**VIEŠOJO PIRKIMO**  
**„RESPUBLIKINĖS VILNIAUS UNIVERSITETINĖS LIGONINĖS PASTATO-**  
**OPERACINIŲ BLOKO, ESANČIO ŠILTINAMIŲ G.29, VILNIUJE, RANGOS DARBAI**  
**(NR. 9888)“**  
**SĄLYGŲ PAAIŠKINIMAI**

**2025-07-15 CVP IS pranešimas Nr.281245**

#### TS 12 PVC LANGAI

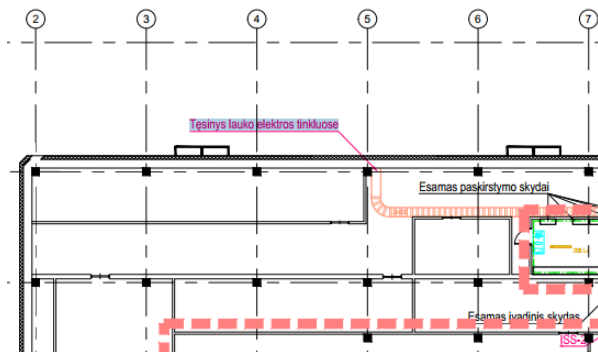
Projekto dalis SA. TP-SA projekte nurodoma, kad PVC gaminiai turi būti padengiami akrilo spalva. Prašau patikslinti ar negali būti laminuojami akrilo spalva, nes dažniausiai PVC langai ar durys būna laminuojami, o ne dažomi?

Atsakymą prašome žiūrėti 2025-07-21 tiekėjams CVP IS priemonėmis (pranešimo Nr.287004) teiktame dokumente „Atsakymai į tiekėjų klausimus\_4“ (Atsakymas į klausimą Nr.21).

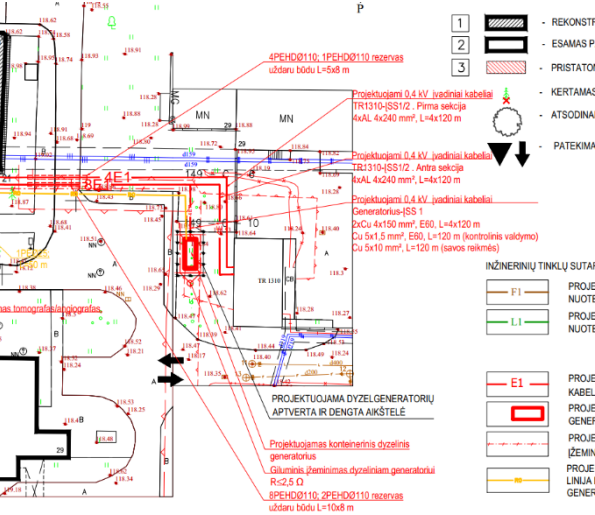
Projekto dalis E/LE. Generatoriaus dalyje, kabelių 5x1,5 E60 ir 5x10 sąnaudų žiniaraštyje turime po +30m

TP (techniniame projekte) trasos ilgis įvertintas 120 m.

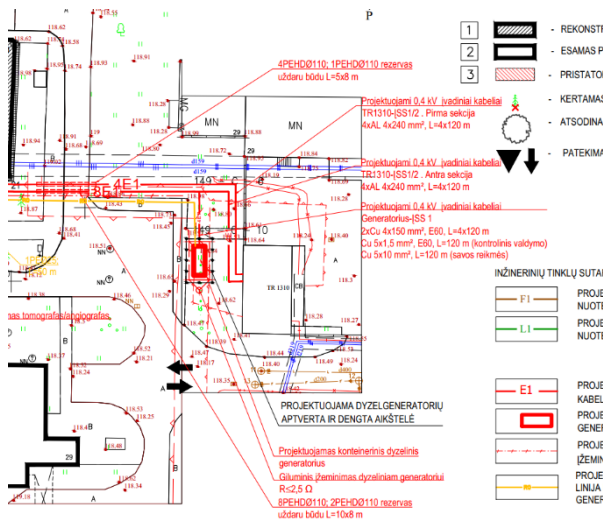
Projekto dalis E/LE. Generatoriaus dalyje, projekte yra numatyta 120m d110 techninio vamzdžio, o sąnaudų žiniaraštyje tik 100, prašome patikslinti kuria dalimi vadovautis

Prašome vadovautis sąnaudų žiniaraščiu (100 m).

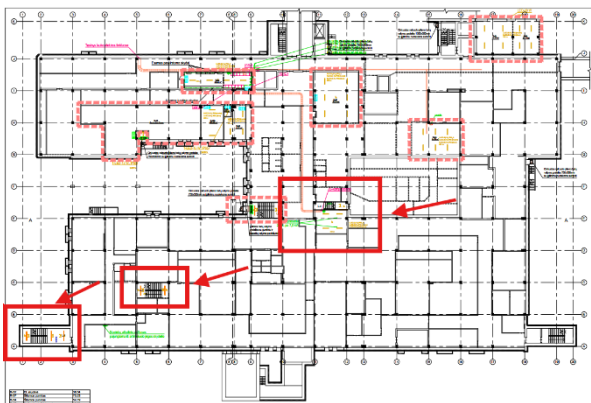
Projekto dalis E/LE. Generatoriaus dalyje, projekte nėra numatyta d75 techninio vamzdžio, o sąnaudų žiniaraštyje 100m, prašome patikslinti kuria dalimi vadovautis

Prašome vadovautis sąnaudų žiniaraščiu (100 m).

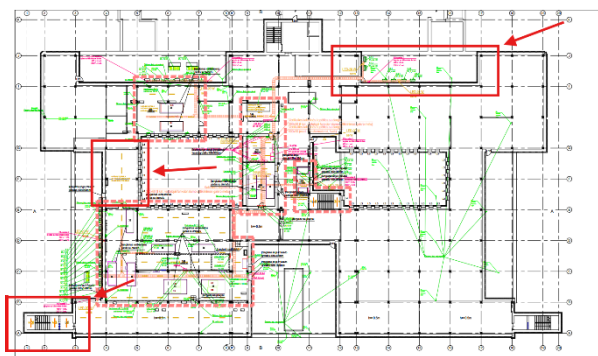
Techninio aukšto dalyje yra nurodytos patalpos su projektuojama įranga, tačiau jos nepatenka į pastato rekonstrukcijos zoną. Prašome patikslinti ar šias dalis vertintis ar ne?

Taip. Nurodyti elektros tinklai įvertinti sąnaudų žiniaraščiuose.

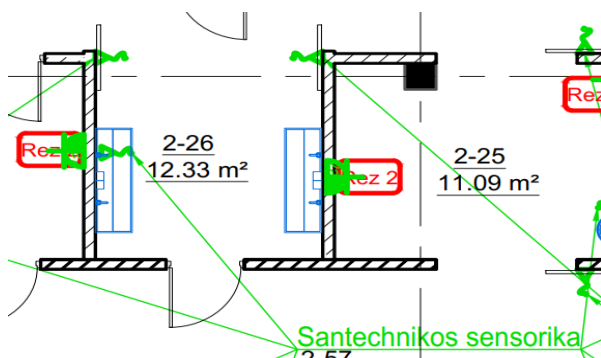
Projekto dalis E/LE. Antro aukšto Rankų plovimo patalpoje trūksta san technikos sensorikos. Prašome papildyti žiniaraštį.

Sustambintame medžiagų, gaminių ir darbų kiekių žiniaraštyje papildomi 10 m kabelio yra įvertinta.
